**BIB-
LIOTEK
+ KULTUR-
HUS PÅ TOPPEN
DOMMERBETÆNKNING**

arkitektkonkurrence 2009

FORSLAG 1 GRØNT PÅ TOPPEN

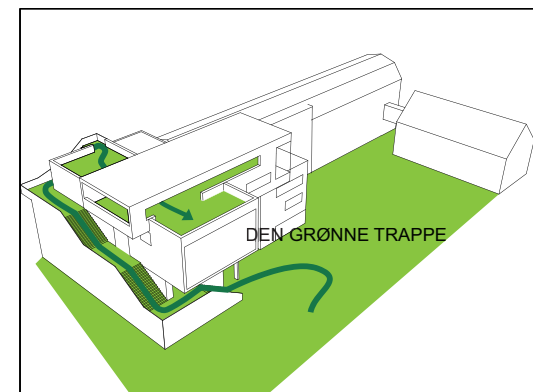
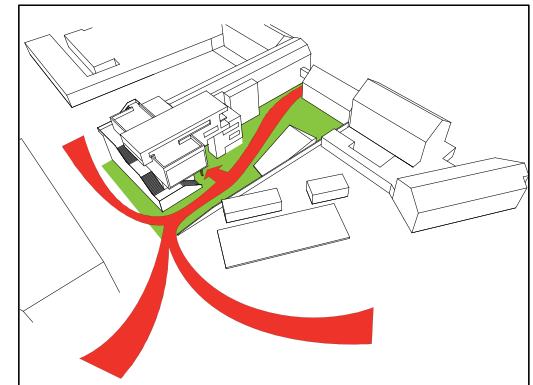
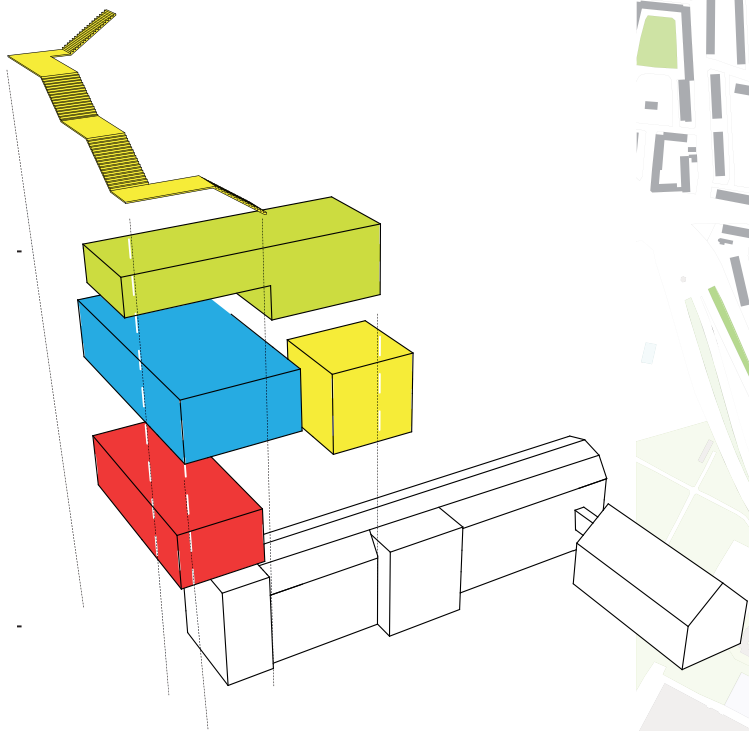
'Æskegrebet' giver en ganske kompakt bygning, der friholder en stor del af grunden og derved gives der fri passage mellem Dortheavej og Rentemestervej. Den forskudte stabling af æskerne giver mulighed for terrasser mod øst og vest. Mod syd giver en udvendig trappe direkte adgang fra ankomstarealet til en vestvendt terrasse på 3. etage.

Forslaget viser generelt en forståelse for sammenhængen mellem bibliotek og kulturhus. Kulturfunktionerne er i det store og hele bibeholdt i den eksisterende bygning, mens biblioteksfunktionerne er fordelt endog ganske meget i både den eksisterende bygning og de nye tilføjelser. Børnebibliotekets placering i stueplan i foyeren, hvor det er i direkte sammenhæng med caféfunktionen og informationen, udgør et velkomstområde for husets brugere. Café- og køkkenløsningen er forbedret i forhold til eksisterende, med mulighed for udeservering. Salen er i princippet et ganske langstrakt, men sammenhængende rum.

Projektet anviser mange små rum til biblioteksfunktionen, fordelt ud over hele huset. Den anviste placering af den daglige transport af materialer til og fra biblioteket (via chauffører) i stueplan virker overbevisende. Derimod er flowet og overvågning af bibliotekets materialer problematisk i den øvrige del af biblioteket på grund af den store spredning af funktionerne.

Salens placering på 2. etage virker ikke optimal, især fordi der ikke er anvist et selvstændigt foyer-areal, hverken i relation til salens gulv eller balkon. Begge steder vil den fyldte sal skulle tømmes direkte ud i bibliotekets områder. Salen forekommer desuden at være uharmonisk proportioneret. Muligvis vil de to dele af salen kunne fungere uafhængigt af hinanden, men rummet virker ikke overbevisende som kulturhusets store, samlende rum.

Dommerkomiteen vurderer generelt, at en udendørs trappe i dette område ikke er hensigtsmæssig. Projektet har tilsyneladende overset det terrænmæssige forhold, at grunden falder en hel del fra nord mod syd – et forhold der vil have konsekvenser for udformningen af stueetagen mod Rentemestervej.

FORSLAG 2 RÅ OG FIN

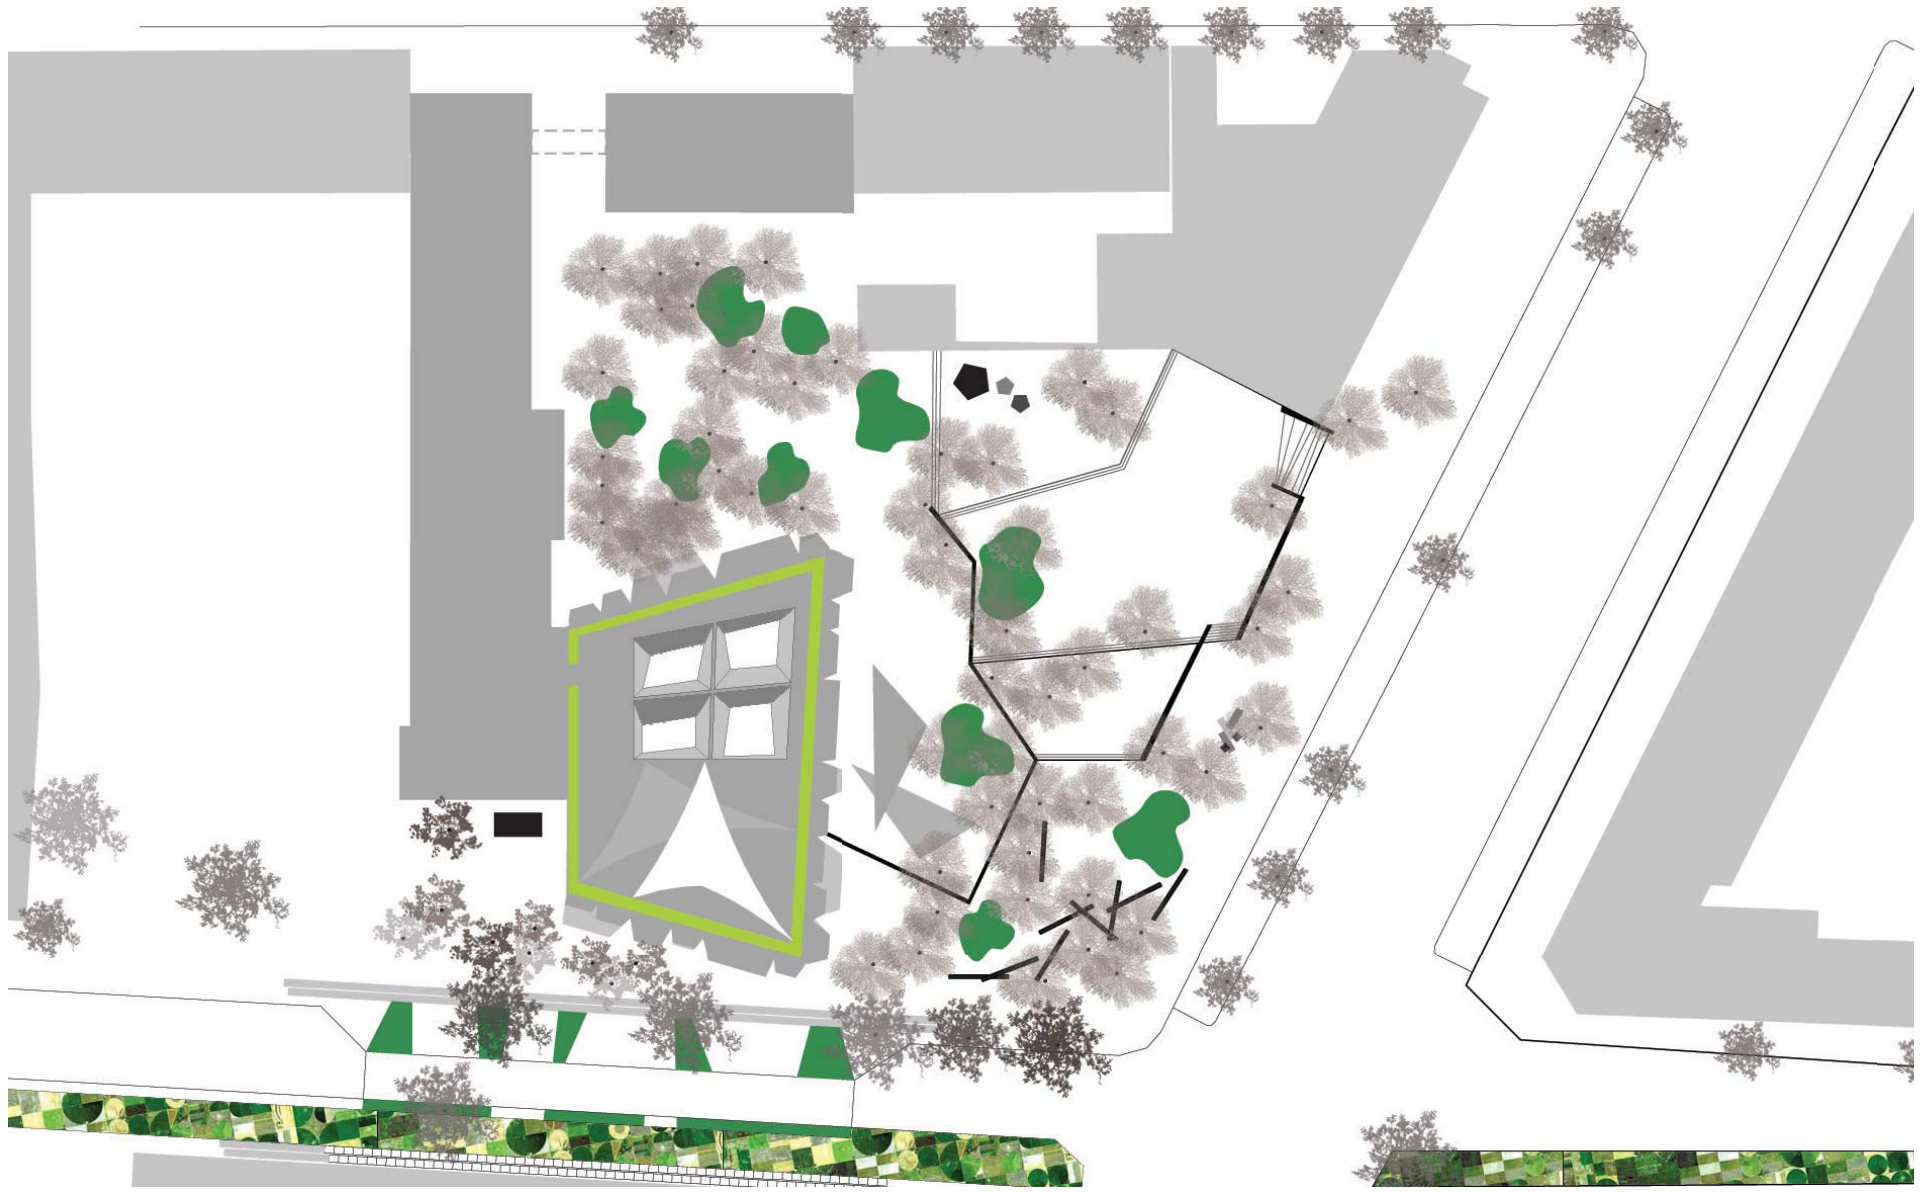
Forslagets behandling af udearealerne rummer en række kvaliteter og har som konkurrencens eneste tænkt grundens betydelige terrænforskel ind i bygningens udformning, og udnyttet denne udfordring i sit løsningsforslag. Det giver anledning til to karakterfulde uderum, der er bearbejdet meget grundigt: Et rum mod Dortheavej og Ungdomshuset der ligger relativt højt og et lavere liggende rum mod Rentemestervej der forholder sig mod kulturhuset. Terrænforskellen optages og udnyttes i salens indre, således at scenen er i niveau mod nord, mens gulvet er i niveau mod syd.

Sammenfatning og vurdering af forslag 2:
 Den nye tilbygning hæfter sig med både respekt og selvstændig karakter på den gamle. Forslaget indeholder flere spektakulære rum med spændende rumlige og lysmæssige kvaliteter. Dommerkomiteen bemærker, at det er både interessant og modigt at tematisere et karnapmotiv som et selvstændigt bygningselement, der kan fremstilles industrielt og hægtes direkte på bygningskroppen. Dommerkomiteen vurderer, at det potentielle, den foreslåede sammenstilling rummer til at skabe synergi mellem de eksisterende og de nye funktioner, ikke er udnyttet optimalt. Forslagets forståelse for de funktionelle aspekter og sammenhængen mellem Bibliotek + Kulturhus virker generelt ikke gennemtænkte. F. eks. er gallerigangen en arkitektonisk nyskabelse med spændende kvaliteter, men dommerkomiteen finder, at den ikke er velegnet til hverken bibliotek eller kulturhusfunktioner. Det er problematisk at de væsentligste biblioteksfunktioner placeres isoleret på 2. etage, hvor det er adskilt fra kulturhusets funktioner - særlig cafeen. Placeringen af udstillingen i 'Galleriet'

- langt væk fra foyerområdet - er ikke hensigtsmæssig. De ekstraordinære dagslyskvaliteter er forbeholdt tilbygningens 1. og 2. etage. I den eksisterende bygning vil tilbygningen betyde en tillukning af en del af facaden, der hidtil har været åben. På trods af de store glasarealer vurderer dommerkomiteen, at stueetagen på grund af salen vil virke relativt lukket. Specielt har den lange lukkede facade mod øst karakter af bagside, et forhold der vil være uhensigtsmæssigt hvis trekantsgrunden og Shell-grunden overtages, og denne side derved bliver Kulturhusets 'ansigt mod byen'.

FORSLAG 3 - FORSAT

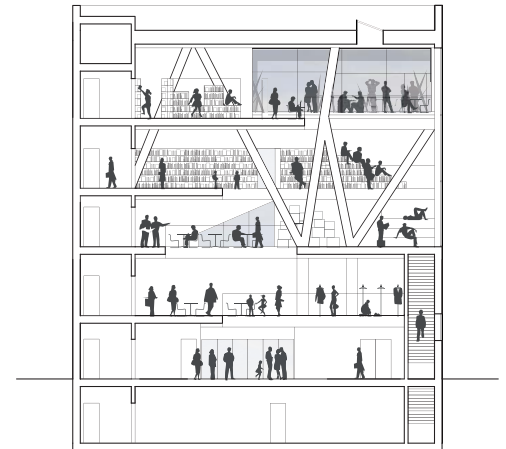
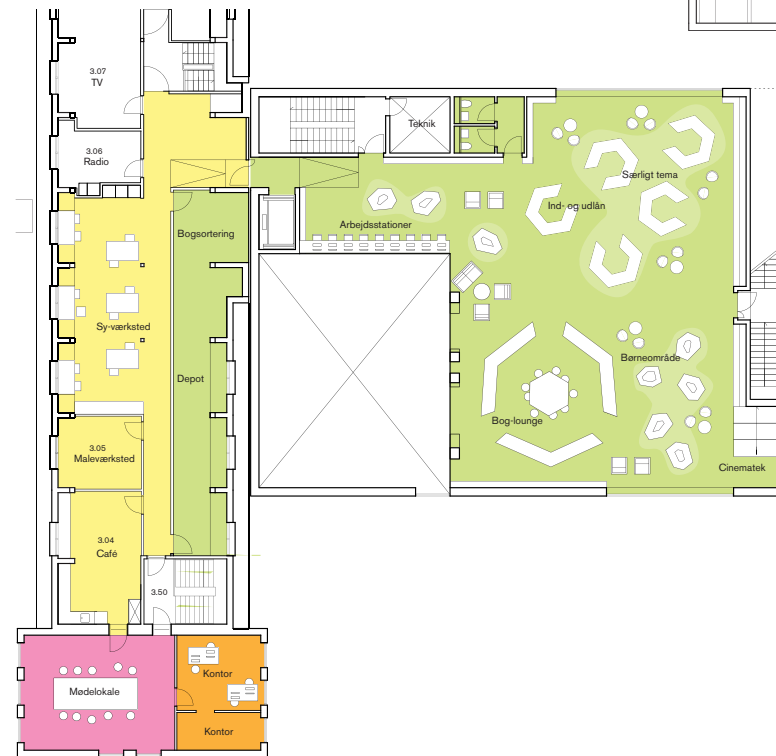
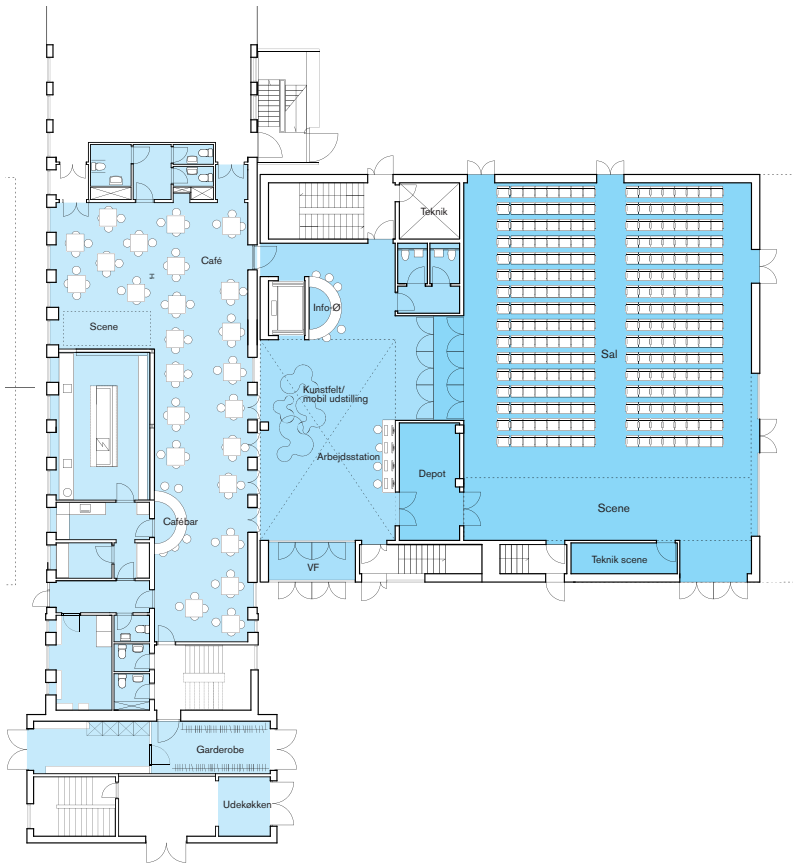
Sammenfatning og vurdering af forslag 3: Den foreslåede tilbygning vil med sit kolossale volumen melde sig med stor styrke i bybilledet, og har på dén måde visse kvaliteter som 'ikon' for bydelen. Foyeren er et åbent, varieret og oplevelsesrigt rum, og forslaget rummer fine rumlige enkelt-elementer som den udvendige trappe og tagterrassen.

Placeringen på grunden giver dog en række alvorlige problemer. Det meget store volumen fremstår mod nord som en ganske brutal væg i Ungdomshusets gård, og vil reelt betyde et farvel til sollys i dagtimerne i dette uderum.

Udformningen af tilbygningen gør, at dagslyset i en relativt stor del af den eksisterende bygning minimeres.

Tilbygningens østside er placeret direkte i skellet mellem kulturhusets grund og Shell-grunden med det resultat, at den i programmet efterspurgte passage mellem Dortheavej og Rentemestervej er helt afhængig af, at Shell-grunden overtages og omdannes til bydelspark. Også forslagets

FORSLAG 4 VINDERPROJEKT - FORSAT

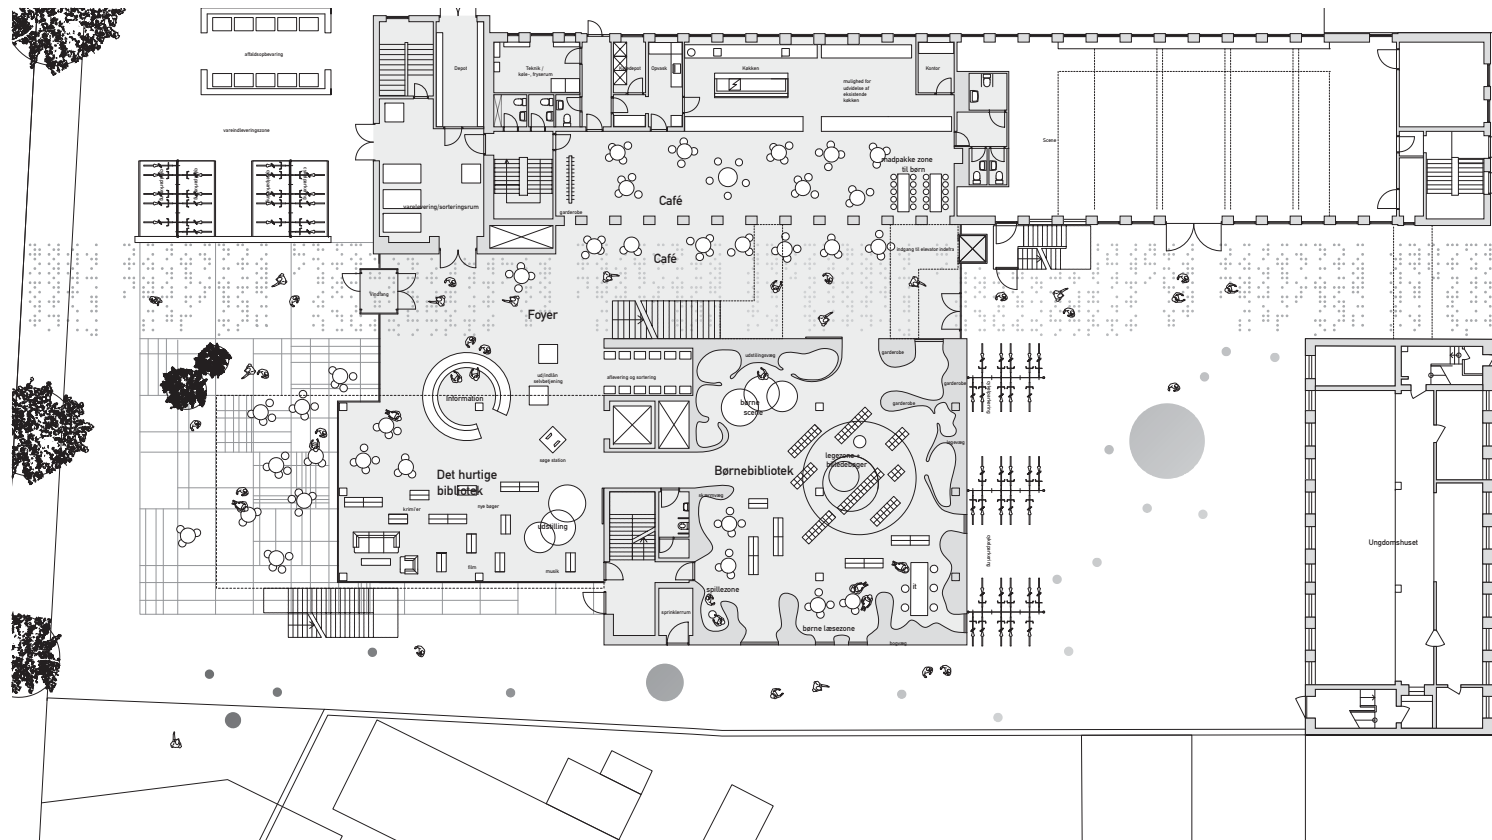
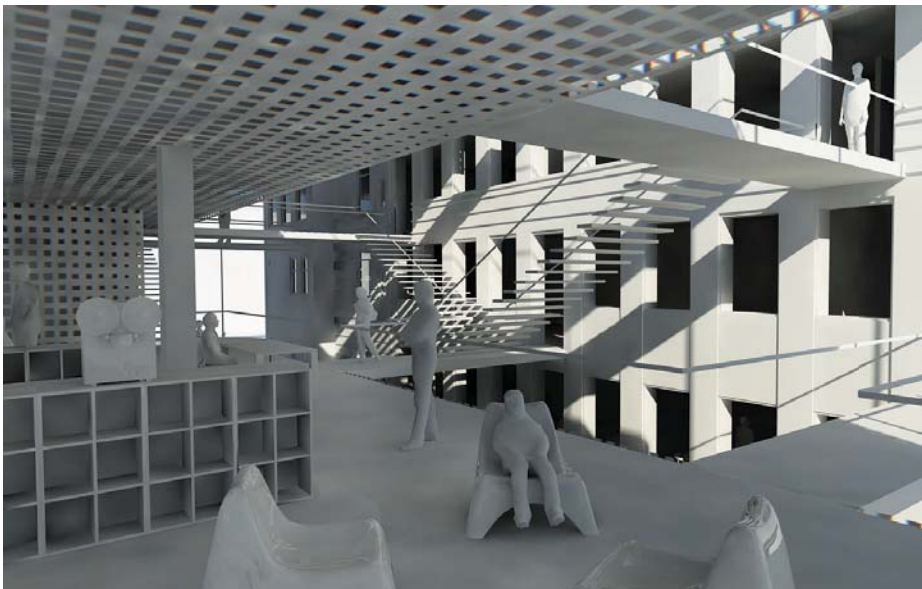
Forslag 4's indlysende kvaliteter som vartegn for området suppleres gennem alle projektets dele af en stor lydhørhed overfor, hvordan de forskellige funktioner og deres nye sammenhænge forløses bedst muligt. Enhver af bygningens mange forskellige brugere vil kunne føle sig velkommen i dette hus, der vil drage mange nysgerrige til sig. Hvert enkelt af bygningens hovedrum er overbevisende proportioneret, med gode dagslysforhold og velegnede forslag til indretning, materialer er valgt med omhu og med forståelse for den robusthed et hus med 'tryk' på kræver. Konzeptets billede af en stabel af indbyrdes forskudte bokse er forfulgt konsekvent, og der er en overbevisende overensstemmelse mellem æskernes ydre og indre.

Dommerkomiteen vurderer, at den viste udgraving af salens volumen er realistisk konstruktivt på baggrund af forslagens redegørelse om konstruktioner. Det er essentielt for forslaget, at den videre bearbejdning fastholder søjlernes placering inden for klimaskærmen.

Udvendige flugtvejstrapper, der er angivet på planerne, men ikke vist på forslagens visualiseringer, vil gribe afgørende

ind i bygningens udtryk og bør være genstand for den højeste opmærksomhed i den videre bearbejdning. Det er dog dommerkomiteens vurdering, at de udvendige flugtvejstrapper kan undgås ved en mindre ændring af de interne trapper, således at forslagens overordnede koncept og rumlige kvaliteter ikke kompromitteres.

Logistikken i forhold til transport til og fra salen med gear og andet udstyr er ikke optimal og skal være genstand for bearbejdning. Der skal findes en overbevisende løsning på, hvordan det øvrige hus lukkes af, når der er arrangementer i salen uden for bibliotekets/kulturhusets åbningstid.

Overdækningen af den foreslåede satellit-cafe i forbindelse med salen forekommer decideret urealistisk. Den vil kræve en omfattende bearbejdning for at kunne opføres, så dette rum fremstår med de kvaliteter, forslaget lover.

Ruter gennem bibliotek + Kulturhus

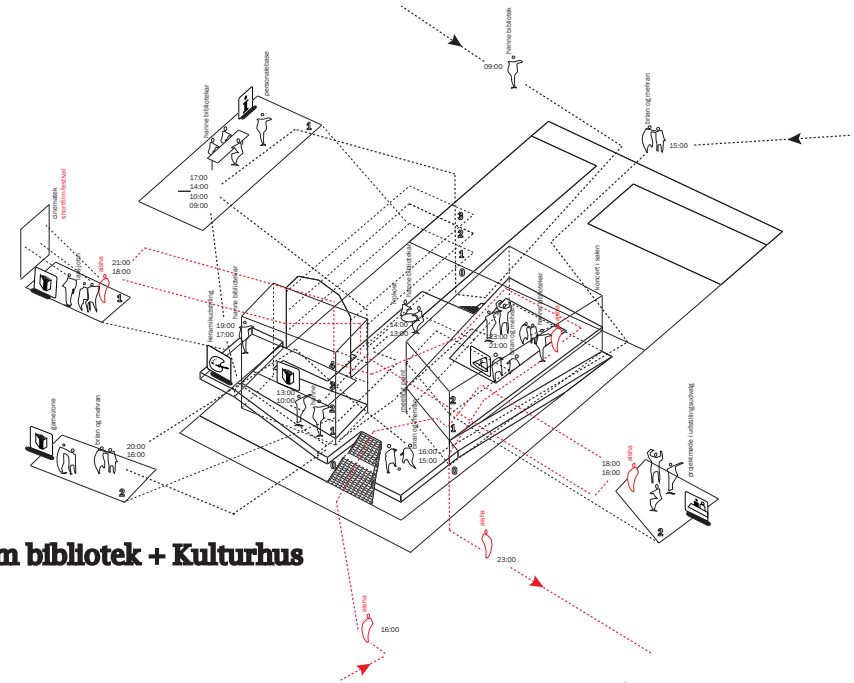
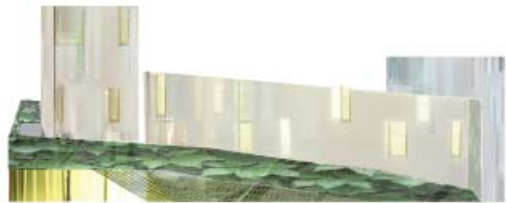
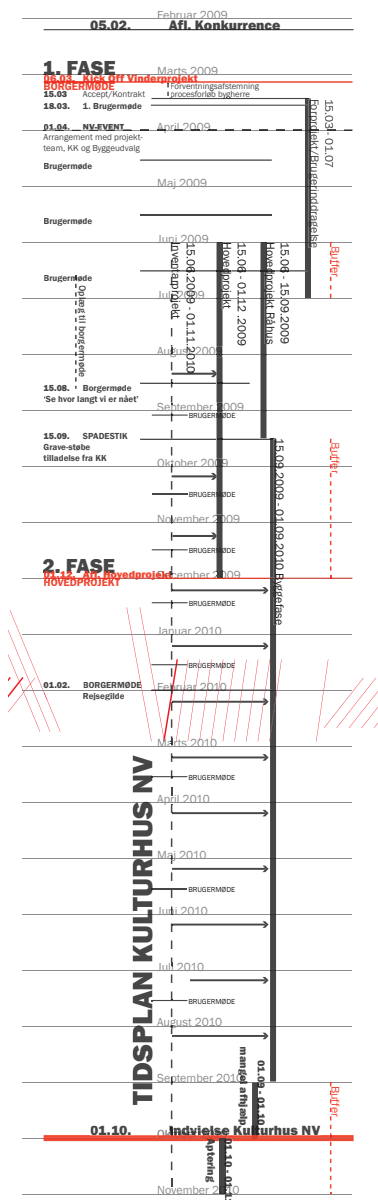
Sammenfatning og vurdering af forslag 5: Forslaget hører til de projekter, der tager afsæt i stedets egen skala og karakter og fortolker disse i et bygningsensemble med helt særegne bymæssige kvaliteter. Man kan sige, at forslaget forstår programmets ønske om 'ikon-karakter' mere som et spørgsmål om at forstærke og genskabe en bymæssig 'karakter' end om at tilføje 'ikon'.

Forslag 5 opnår med sit bymæssige greb at skabe mange forskellige relationer til området og mange indgange til det nye Bibliotek + Kulturhus. Herved opstår en stor mangfoldighed af rumligheder og 'ruter' gennem de tre bygninger. Det rum, der opstår mellem de tre bygninger, er en byrumsmæssig nyskabelse. Trekantsgrunden og Shell-grunden er sympatisk bearbejdet og vil forstærke forslagens sammenhæng med bydelen. Forslaget er smukt fremstillet, især skal fremhæves de fine antydninger i snit og facader af bygningernes stoflige egenskaber og skitsernes evne til at formidle et rum uden at overbestemme det.

Det er dog dommerkomiteens vurdering, at forslaget ikke formår at argumentere overbevisende for kvaliteter og muligheder ved den valgte bystrategi. 'Pladsen på 1.' kan opfattes som en lokal terrasse for de, der har et ærinde i kulturhuset og som kan komme til den i et flow indefra

Foyeren er arealmæssigt stor men har en relativt lav, generelt gennemgående loftshøjde. Den viste ovenlysskakt virker ikke overbevisende som primær dagslyskilde i det udstrakte foyerområde, der derfor nemt vil komme til at få karakter af kælder.

Forslagets løsninger og forslag til, hvordan de to funktioner kan integreres, virker generelt ikke overbevisende. Stueetagen samler visse biblioteks- og kulturhusfunktioner, men på de øvre etager bliver funktionerne mere og mere adskilte. De mange indgange er dysfunktionelt for biblioteksfunktionen, der ikke har tilstrækkelig mulighed for at overvåge de i øvrigt spredte biblioteksområder. Bibliotekets
